(Teil)-Projektnummer	A565-G10-NW
Straße	A 565 AS Bonn/Hardtberg - AK Bonn/Nord (A 555)
Einstufungsvorschlag BVWP-E	WB*
Geplante Maßnahme	Ausbau (von 4 auf 6 Streifen)
Verfahrensstand	ohne Planung
LABÜ-Aktenzeichen	ohne Planung

Bewertung des Vorhabens

Verkehrsmengen an der automatischen Zählstelle „Meckenheim-Merl“ der BAST südlich des geplanten Ausbau-Abschnittes (schwarz: DTV, grau: LKW/24h) Quelle: BAST

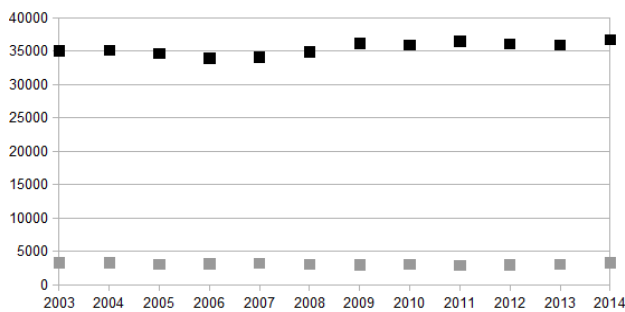
Im Projektabschnitt liegt keine automatische Zählstelle der BAST. Daher wurden die Daten der südlich gelegenen Zählstelle „Meckenheim-Merl“ als Beurteilungsgrundlage verwendet.

Dort stagniert das Verkehrsaufkommen seit 2009; ähnlich ist die Situation im nördlichen Folgeabschnitt A565-G20-NW. Ein Ausbau-Bedarf ist nicht ersichtlich. Das Projekt sollte gestrichen werden.

Forderung: Streichung
